**ПАСПОРТ ДОСТУПНОСТИ
объекта социальной инфраструктуры (ОСИ)
№ 26**

- 1.1. Наименование (вид) объект:
Государственное бюджетное профессиональное образовательное учреждение «Байкальский многопрофильный колледж», учебный корпус № 1.
- 1.2. Адрес объекта:
670033, Республика Бурятия, г. Улан-Удэ, ул. Пищевая, 10.
- 1.3. Сведения о размещении объекта:
 - отдельно стоящее _-этажное здание, _____ кв. м.
 - **часть 3-этажного нежилого здания (3 этажа), 3 065,6 кв. м.**
 - наличие прилегающего земельного участка (да, нет) **8 709,4 кв. м.**
- 1.4. Год постройки здания:
1956 г., последнего капитального ремонта – 2013, 2019 гг.
- 1.5. Дата предстоящих плановых ремонтных работ:
Текущего – нет данных, капитального – нет данных.

**АКТ ОБСЛЕДОВАНИЯ
объекта социальной инфраструктуры
К ПАСПОРТУ ДОСТУПНОСТИ ОСИ
№ 26**

Рисунок Г.3

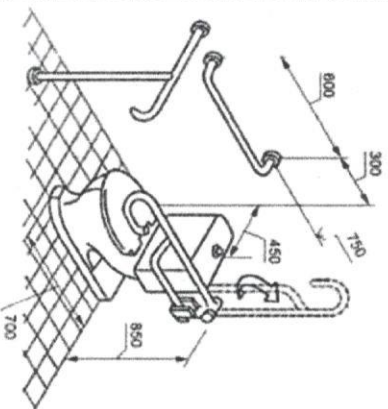
<p>В доступных универсальных туалетных кабинках следует применять запирающее</p> <p>К</p>	<p>В дверях доступных и универсальных кабин следует предусматривать запирающее устройство с открыванием снаружи в</p>			Текущий ремонт

<p>устройство с открыванием снаружи в экстренных случаях.</p>		<p>экстренных случаях для оказания помощи и знаком индикации «занято/свободно» (п. 6.3.9 СП 59.13330.2020)</p>	
	<p>Не все элементы оснащения туалетных комнат контрастно отличаются друг от друга (дверки, ручки кабинок)</p>	С	<p>Следует использовать контрастные сочетания цветов в применении оборудования (дверь – стена, ручка; санитарный прибор – пол, стена; стена – выключатели, средства визуальной информации и т. п.). Значение коэффициента контрастности K_k должно обеспечиваться не менее 40 %, для информации о потенциальной опасности относительно поверхности, на которую информация нанесена, – не менее 70 % (п. 6.4.1 СП 59.13330.2020).</p>	Текущий ремонт
	<p>В специализированных туалетных комнатах отсутствуют откидные поручни с другой стороны</p> <p>В туалетных комнатах общего пользования не предусмотрено наличие поручней</p>	К, О	<p>В универсальной кабине и других санитарно-бытовых помещениях, предназначенных для пользования всеми категориями граждан, в том числе инвалидами, следует предусматривать установку стационарных и откидных опорных поручней, а также переносных или закрепленных на стене складных сидений по 6.3.5 (п. 6.3.3 СП 59.13330.2020)</p>	Текущий ремонт

<p>В кабинках для МПН унитаза имеет опору для спины</p> <p>В общих туалетных комнатах на подиумах установлены напольные унитазы - чаша «Генуя»</p>	<p>Все</p>	<p>В санитарно-бытовых помещениях, доступных для инвалидов, следует применять имеющие опору для спины унитазы: высотой – 0,45–0,5 м (от уровня пола до поверхности сидения), длиной – 0,7 м. Один из писсуаров следует располагать на высоте от пола не более 0,4 м. (п. 6.3.3 СП 59.13330.2020)</p>	<p>Текущий ремонт</p>
		<p>На напольных унитазах не кнопочный слив.</p>	<p>Все</p>	<p>Следует применять унитазы и писсуары с автоматическим сливом воды или с ручным кнопочным управлением. Допускается применение унитазов и раковин умывальников с механизмом электрического или гидравлического вертикального перемещения (п. 6.3.9 СП 59.13330.2020)</p>	<p>Текущий ремонт</p>
		<p>В туалетах отсутствуют вспомогательное оборудование – крючки для костылей и иных принадлежностей</p>	<p>Все</p>	<p>В кабине сбоку от унитаза следует предусматривать пространство рядом с унитазом шириной не менее 0,8 м для размещения кресла-коляски, а также крючки для одежды, костылей и других принадлежностей (п. 6.3.3 СП 59.13330.2020)</p> <p>При проектировании интерьеров, подборе и расстановке приборов и устройств, технологического и другого оборудования следует исходить из того, что зона досягаемости для посетителя в кресле-коляске должна находиться в пределах:</p> <ul style="list-style-type: none"> - при расположении сбоку от посетителя – не выше 1,4 м и не ниже 0,3 м от уровня пола; - при фронтальном подходе – не выше 1,2 м и не ниже 0,4 м от уровня пола (п. 8.1.7 СП 59.13330.2020). 	<p>Текущий ремонт</p>
